白鷹町立蚕桑小学校(通学路合同点検対策済み箇所図)

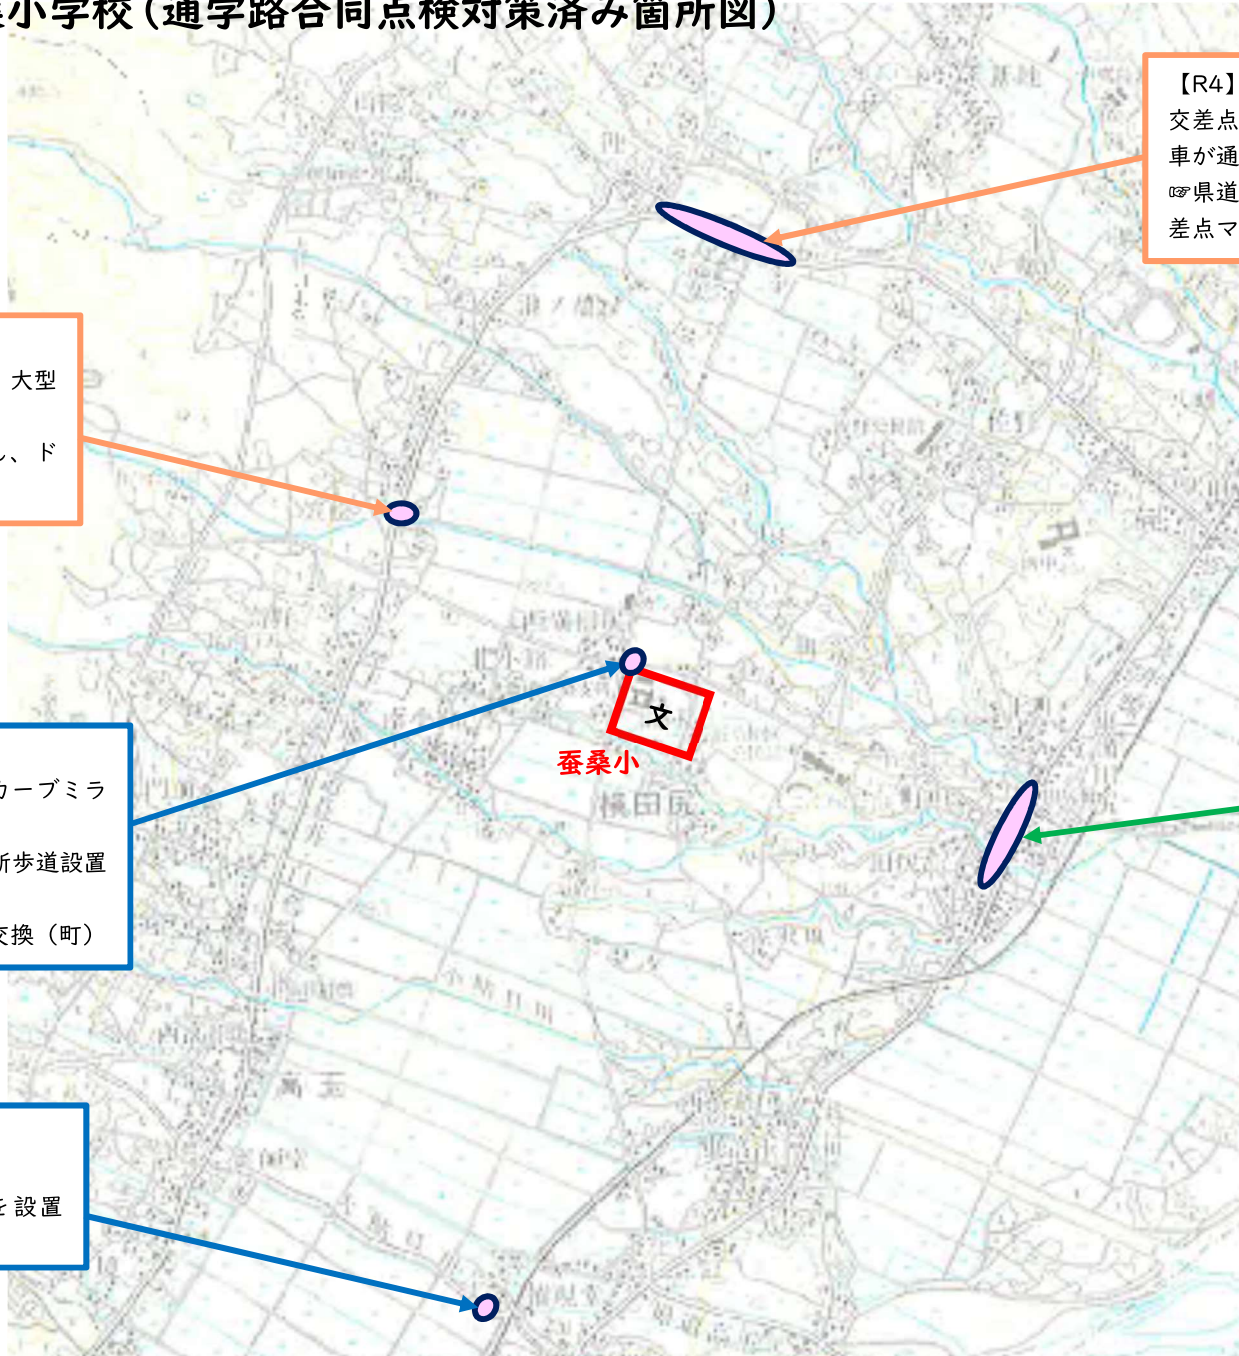
【R4】
交差点の見通しが悪く、大型車が通る。
☞県道の外側線を狭くし、ドットラインを設置(県)

【R4】
交差点の見通しが悪く、大型車が通る。
☞県道の外側線を設置し、交差点マークを設置(県)

【R2】
横断歩道が薄い。カーブミラーの劣化。
☞ペイント式で横断歩道設置(町)
カーブミラーの交換(町)

【R3】
道幅が狭く、歩行者が危険。
☞グリーンベルトの引き直し、追加(県)

【R2】
SB 停留所が危険。
☞区画線、ゼブラ帯を設置(県)
